OPINIA 063049

z wyników przeprowadzonych oględzin – ekspertyzy urządzeń grzewczo-kominowych

w budynku przy ul. Miłoszycka nr 26/4 w e Wrocławiu
dotycząca urządzeń grzewczo-kominowych używanych przez: Wrocławskie Mieszkania Sp. z o.o.

Dotyczy : zlecenie nr 49/BOK8/K/2016 .

Szkic orientacyjny:

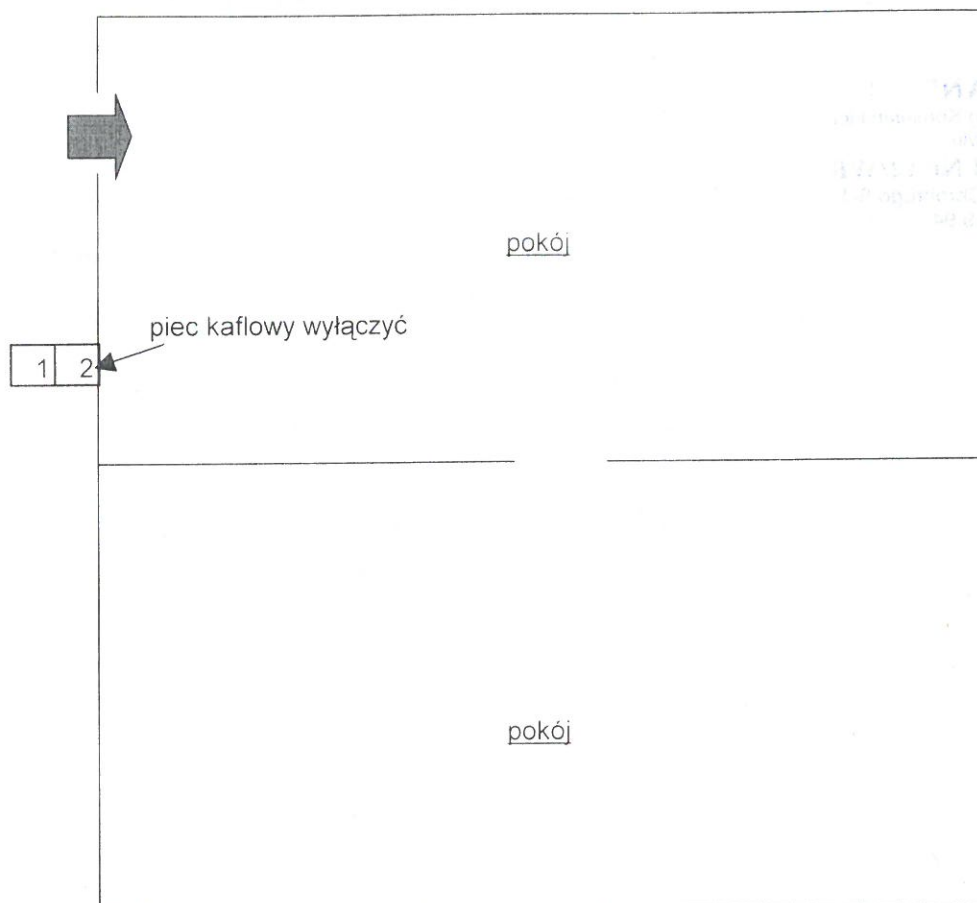
Do przewodu kominowego nr 2 jest podłączony nieprawidłowo - **do wyłączenia- piec kaflowy m.4** Ip(ostatnia kondygnacja) razem z piecem kaflowym z m.2 parter. Istnieje możliwość zaprojektowania i wybudowania komina dymowego do podłączenia pieca kaflowego w m.4 przez stropodach ponad dach zgodnie z przepisami. Brak pomieszczenia kuchni i łazienki - proponuje się zaprojektować i wykonać przewody kominowe wentylacyjne przez stropodach ponad dach budynku zgodnie z obowiązującymi przepisami lub zaprojektować i wykonać wentylację mechaniczną nawiewno-wywiewną - dla projektowanych pomieszczeń kuchni i łazienki.

2- piec kaflowy m.2 parter + piec kaflowy m.4 lp - wyłączyć (ostatnia kondygnacja)

Piec kaflowy w m.4 lp w złym stanie technicznym.
